**Piano Urbanistico Attuativo con valore
di permesso per costruire nuova sede
del Consorzio Agrario sito in Comune
di Alfonsine (RA) Via Raspona**

**Assolvimento alla richiesta
di integrazione ARPAE
del 15 settembre 2021**

Assolvimento alla richiesta di integrazione ARPAE del 15 settembre 2021

Fig. 9: Modello utilizzato per la simulazione, con indicazione delle sorgenti e dei ricettori disturbati.

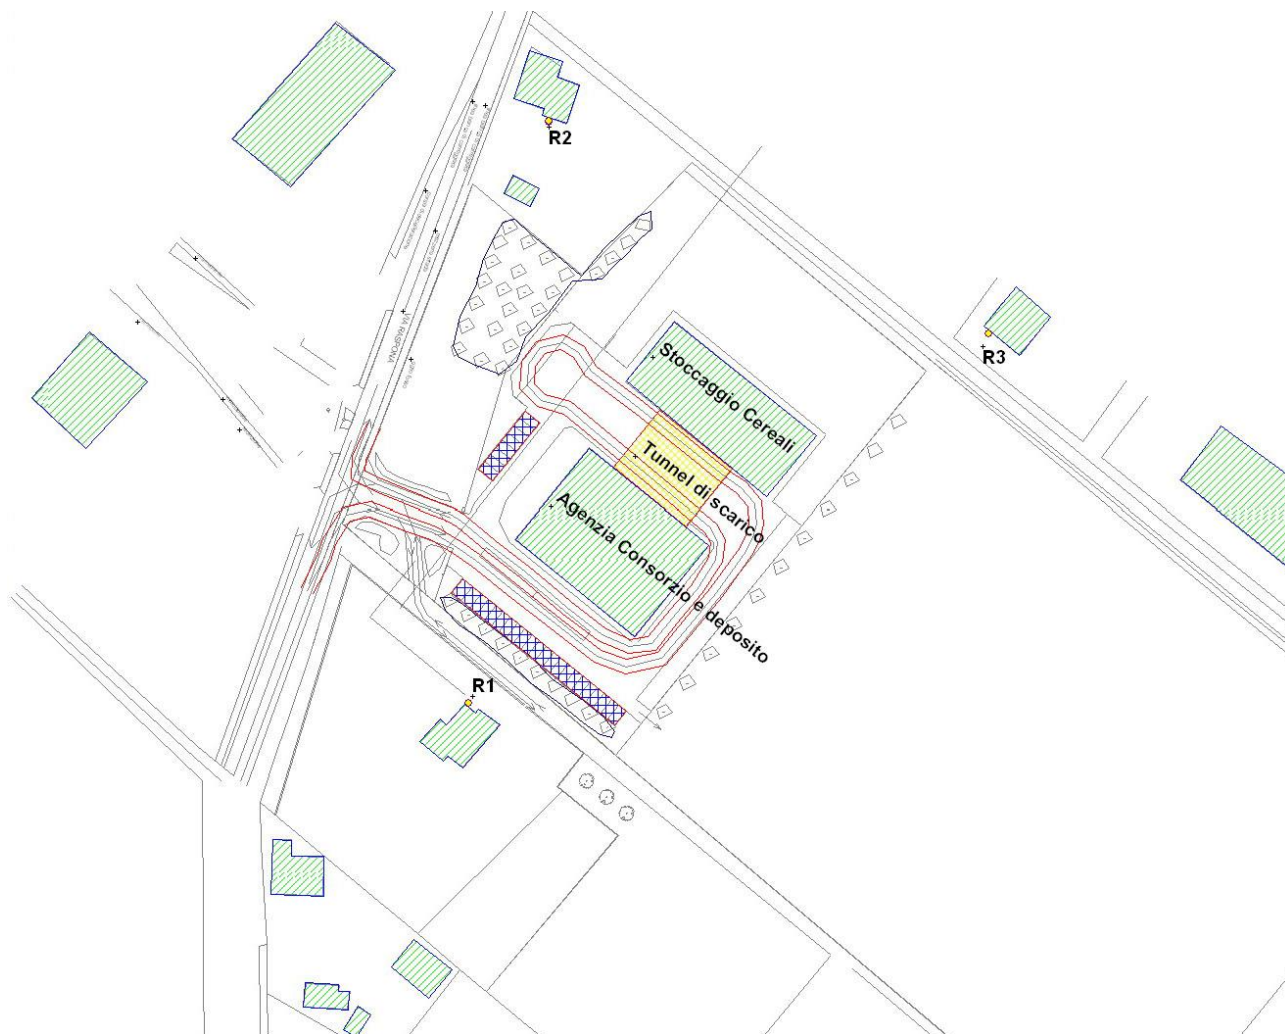
b) descrizione delle sorgenti sonore, individuate con apposita sigla identificativa in planimetria quotata, completa di legenda, dalla quale si evinca il posizionamento di tutte le fonti di rumore (mezzi pesanti identificati nelle varie tipologie, pala meccanica, spazzatrice); inoltre si chiede di specificare se i cumuli di cereali o altro materiale saranno posizionati all'interno dei magazzini, oppure in piazzale esterno, presentando pianta dettagliata e prospetti;

Non vi saranno sorgenti fisse, ma solo mezzi mobili, azionati da piccoli motori diesel, in particolare una pala meccanica e una spazzatrice. Funzioneranno per circa 2 ore effettive al giorno ciascuna, mai contemporaneamente, anche perché utilizzate dallo stesso operatore. Nella valutazione ne è stata prudenzialmente considerata una attiva costantemente, senza spalmarne, come di norma, il contributo sul periodo lavorativo. E' stata considerata operante sull'intera area, indicata come sorgente areale nella simulazione, di cui nel seguito è riportata la mappa del modello.

L'ubicazione dell'area rumorosa tra i capannoni, fa sì che questi abbattano drasticamente l'emissione in direzione dei ricettori sensibili individuati.

Per la valutazione del rumore del movimento di mezzi all'interno dello stabilimento si è fatto totale affidamento sulle attendibilissime procedure di Sound Plan, considerando, su indicazione della committente, basata su osservazione dell'attuale situazione, il transito di 6 mezzi agricoli o mezzi pesanti ogni ora, transitanti alla velocità di 10 Km/h all'interno dello stabilimento.

Per la valutazione dell'aumento di traffico indotto è stato considerato dal software previsionale il contributo nei significativi tratti di immissione su via Raspona, in entrambe le direzioni.
